改善箇所説明図

【不具合の内容】

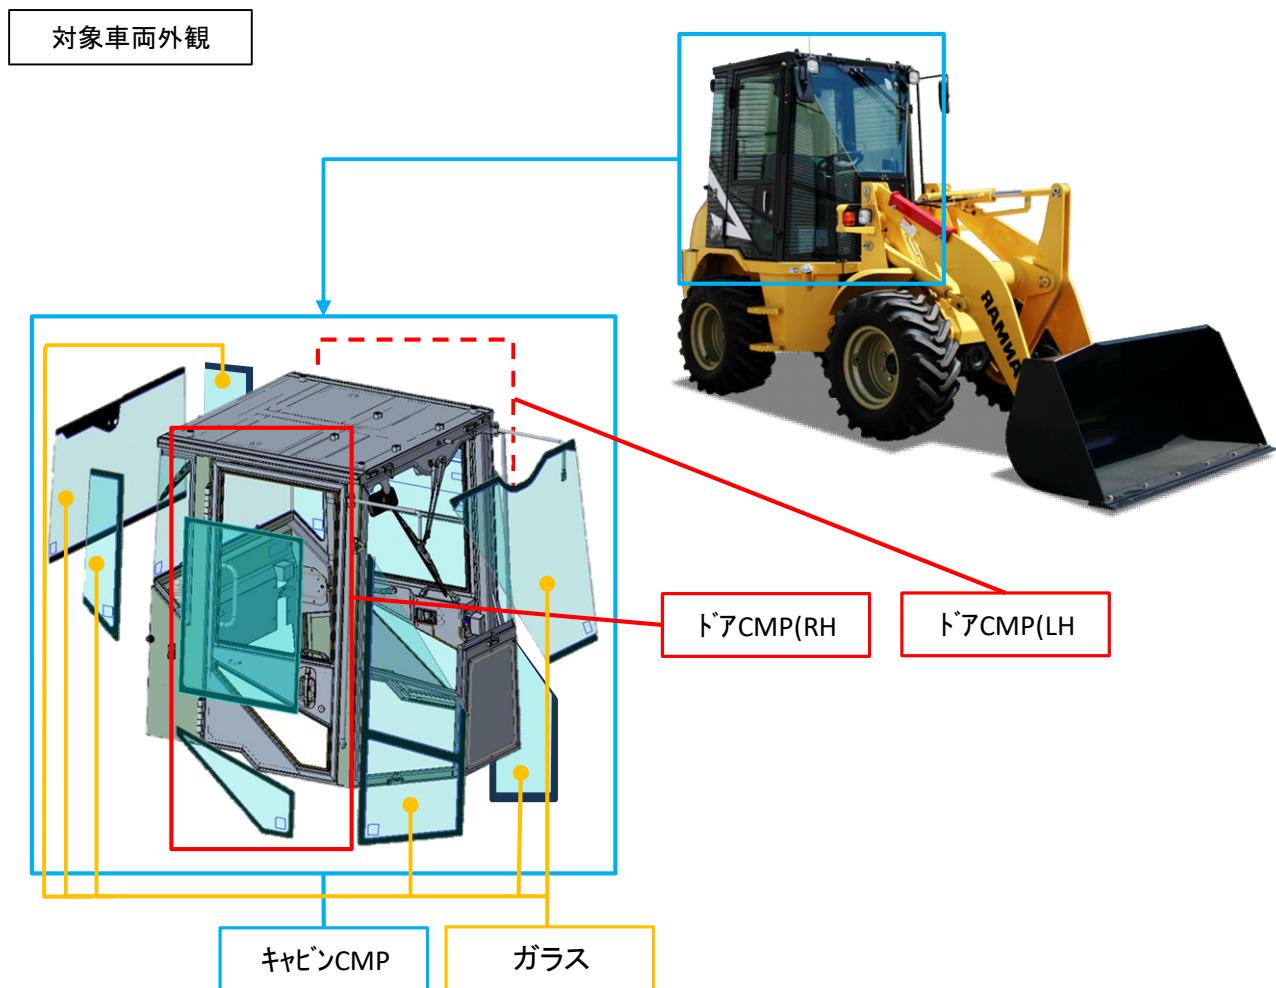
ショベル・ローダーの前面、後面、および側面ガラス(ドア部含む)において、誤った下塗り剤(プライマー)を使用したため、ガラスの接着が弱い。そのため、経年により接着力が低下して接着が剥がれて車内に雨水等が浸入し、最悪の場合、ガラス脱落のおそれがある。

全車両、対象機毎に以下の適切な措置を行う。
①キャビンを良品へ交換、もしくは新品ガラスへ交換
②左右ドアを良品へ交換

フロントフレーム左側支柱部にステッカーNo. 5740を貼り付ける。
